意見書

ビー・ビー・テクノロジーかぶしかいしゃ
ビー・ビー・テクノロジー株式会社

情報通信審議会規則第5条の規定により、平成14年10月21日付け情報通第1079号で公告された接続約款の変更案に関し、別紙の通り意見を提出します。

DSL回線の接続条件等に関する東西NTTの接続約款変更案に対する意見書

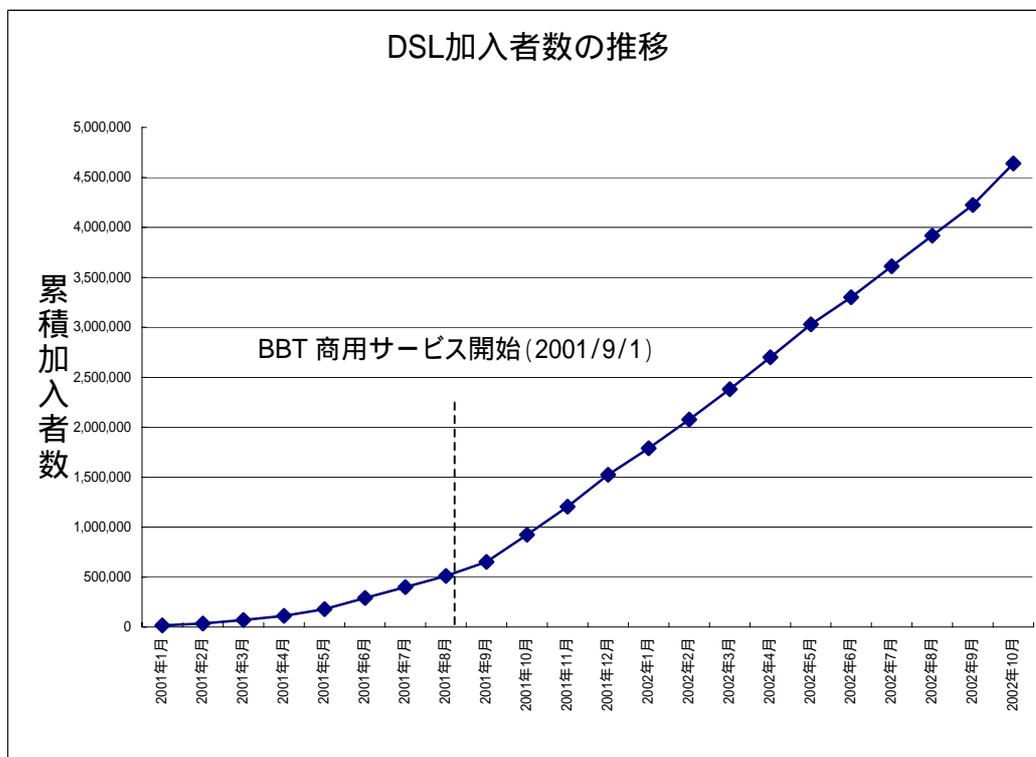
(2) 研究会報告においては、漏えいに関する対処として、「DSLサービス側とISDNサービス側の双方で漏えい防止等の対処を行うことが適当である。」とあるが、ISDN側での対処は行われていない。

ISDN加入者宅のISDN回線にフィルターを取り付けることにより、ISDNがDSLに与える干渉の低減対策を提案する。

参考資料2 DSLとISDNの加入者数の推移を示すグラフ

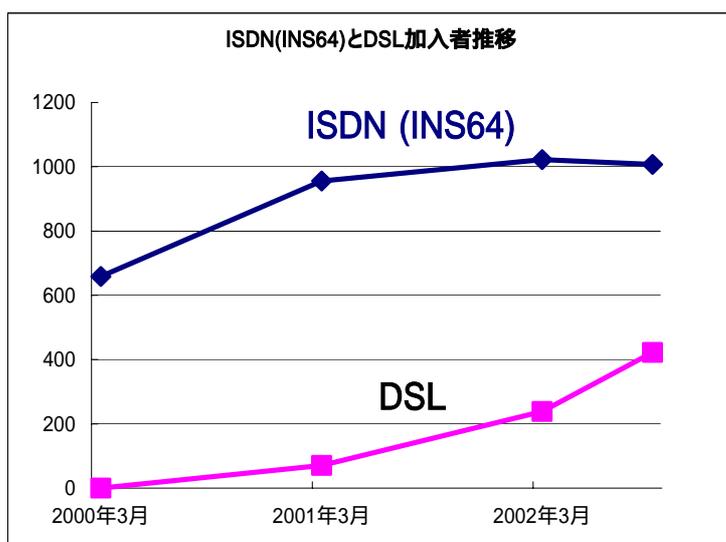
DSL サービスの加入者数は、既に 2002 年 10 月末時点で 460 万強に達しており、月毎に 40 万程度の伸びをみせている。DSL と ISDN 両者を比較すると、高速デジタルアクセス技術としては、ISDN は DSL よりはるかに劣る。ISDN が明らかに干渉源であるにもかかわらず、既得権として特権的に何らの収容制限も受けずに第1グループに分類されることは「高速デジタルアクセス技術に関する研究会」報告に矛盾する。当報告では漏えいに関する対処として、「DSL サービス側と ISDN サービス側の双方で漏えい防止等の対処を行うことが適当である。」とあることに明らかに反している。

ISDN (INS64)の加入者数は、2002年3月以降、減少傾向にある。それに比較し、DSLの加入者は、月毎に40万程度の伸びをみせている。

参考資料3 ISDN のPSDとADSLのPSD比較

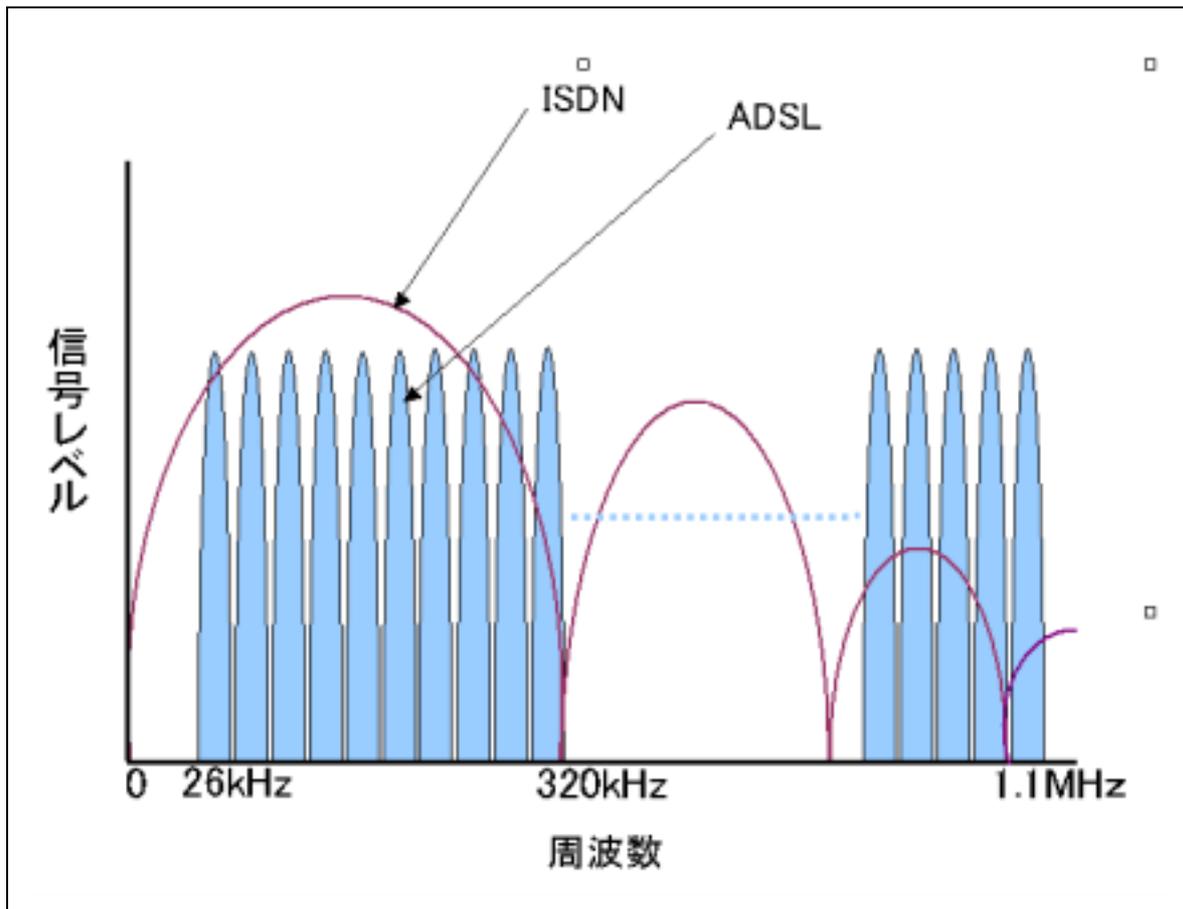
ISDN が DSL に対する最大の妨害源であることは周知の事実である。その送信電力スペクトル密度(PSD)が、他の ADSL 伝送方式 G.992.1 Annex A や G.992.1 Annex C 等の PSD に比べて電力値が大幅に強力であるにもかかわらず、その干渉加害者としての検証が全くなされていない。にもかかわらず、「TTC 標準 JJ100.01」では、ISDN は他 ADSL システム等とのスペクトル適合性を確認することなく、無条件に標準システムとして、第1グループに入っており、第1グループのシステムは、同一カッド内収容も認められる収容制限なしとしている。

ISDNのスペクトルのうち、実際に通信に使用する周波数は、0から320kHzであるが、サイドローブと呼ばれる雑音を1500kHz辺りまで撒き散らしている。しかもISDNの信号レベルは、ADSLに比べて12dBほど大きい。

参考資料4 「TTC 標準 JJ100.01」の参照モデル図4.1とシミュレーションでは加害方式と被害方式を同一な長さとしていることの記述

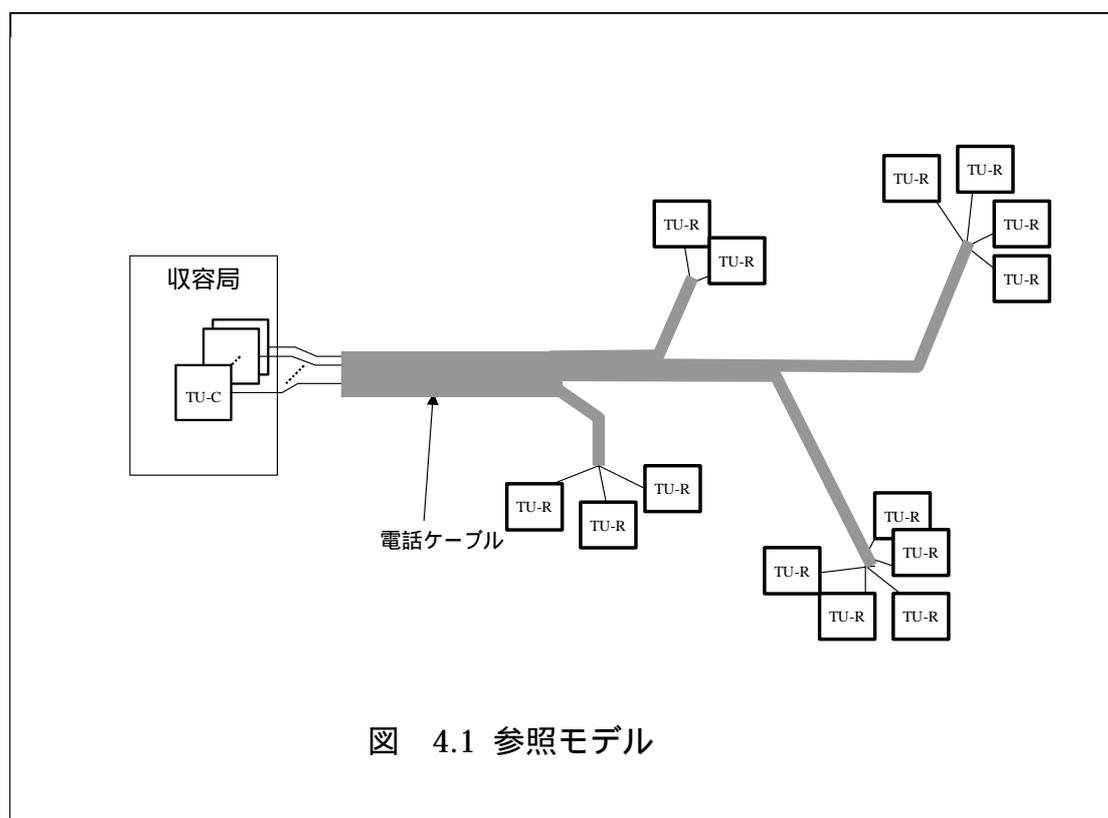
「TTC 標準 JJ100.01」の参照モデル図 4.1 では、同一ケーブルに収容されたメタリック加入者回線の局と加入者の距離として様々な場合が考えられている。参照モデルに従うと、局から遠い加入者の上流への通信速度は、局に近接する加入者の上流への通信から多大な干渉を受けるが、こうした現実には、前提条件にはいっていない。

参照モデル図4.1では、同一ケーブルに收容されたメトリック加入者回線の局と加入者の距離として様々な場合が考えられている。しかし、シミュレーションでは、同一線路長であること前提としている。

参考資料5 ITU-T 標準のPSDと「TTC 標準 JJ100.01」のPSDとの比較

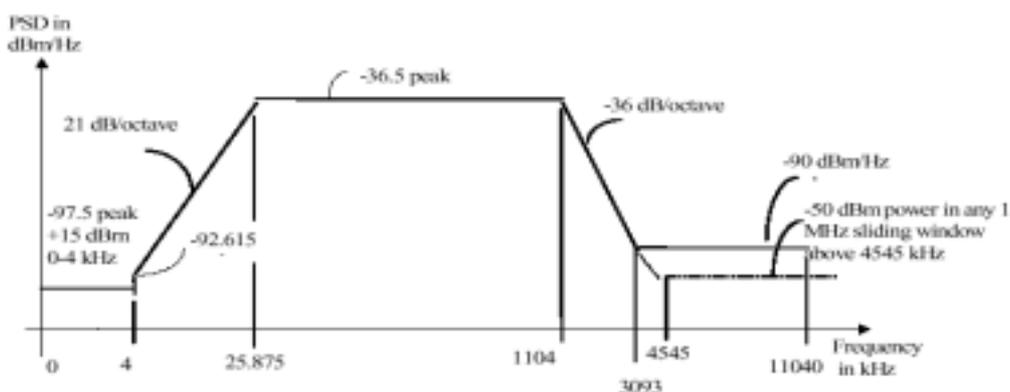
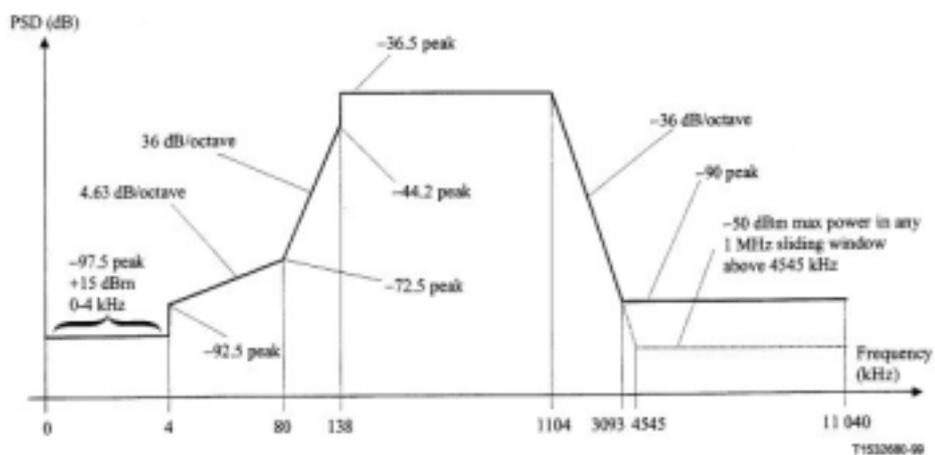
ITU-T 標準を引用していながら、ITU-T に準拠していない PSD 図が存在している。すなわち、「TTC 標準 JJ100.01」では 7 章において、第1グループに属する ADSL を G.992.1 および G.992.2 と定義しているにもかかわらず、シェイピングされた PSD を G.992.1 および G.992.2 として記載し、シェイピングされた PSD だけが標準システムであるかのように記述されている。

国際標準規格である G.992.1 および G.992.2 全体を標準システムの定義にあてはまるにもかかわらず、敢えて標準システムとしなかった根拠が不明である。なお、国際標準の規格文法では、TTC 標準中において ITU-T 標準 G.992.1 の意味を変更するような記述は無効である。

「TTC 標準 JJ100.01」の規定するPSDマスクは、ITU - Tの G.9921.1 を引用しておきながら、4KHz～138KHzにかけて波形をシェイピングし、ITU - Tの規定とは異なっている。

参考資料6 イー・アクセス社の「G.dmt 採用8Mbps サービス フィールドデータのご報告」

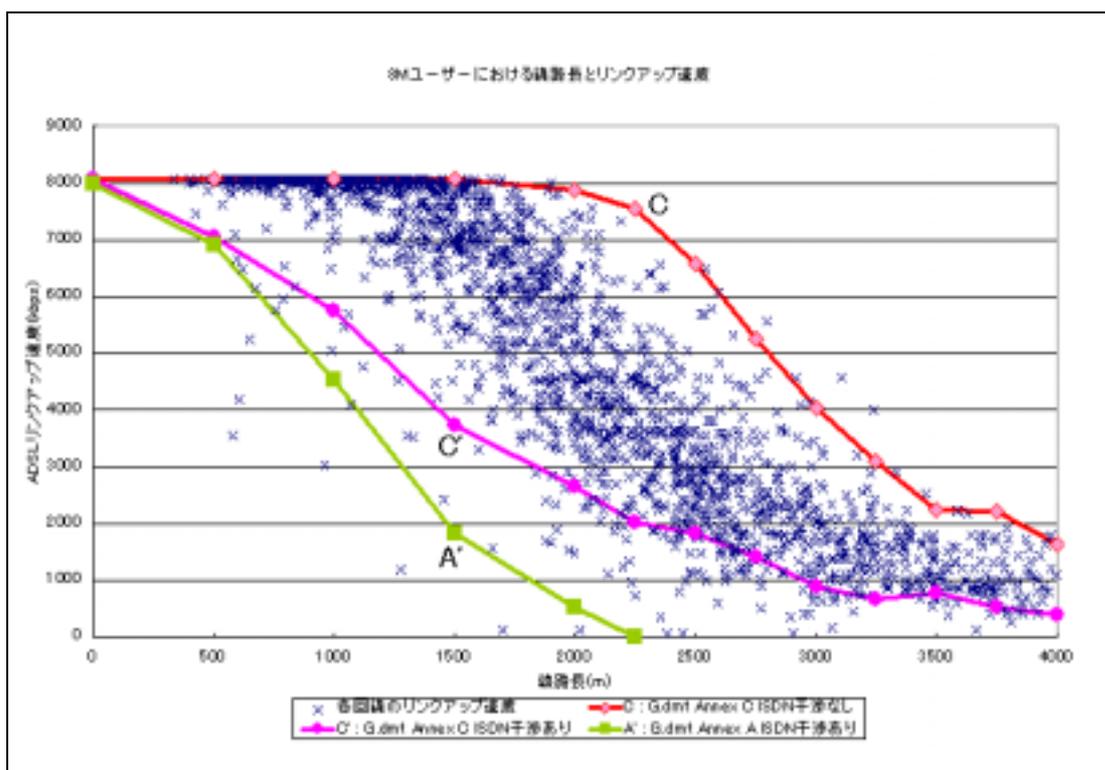
又、BBT の ADSL サービスは、「TTC 標準 JJ100.01」のシミュレーション方式によると、ISDN 等の干渉を受け、2Km 以上では、速度がでない(考資料6 イー・アクセス社の「G.dmt 採用 8Mbps サービス フィールドデータのご報告」参照)との結果が表示されている。ところが、BBT の ADSL サービス加入者は、131 万(2002 年 11 月 19 日)に達しているが、速度は NTT 局と顧客間距離 2Km を超えても十分にでており(参考資料7 BBT の 8M サービスの速度分布グラフ参照)、TTC 標準のシミュレーション方式は少なくとも成長期には、適用しないことが明らかである。
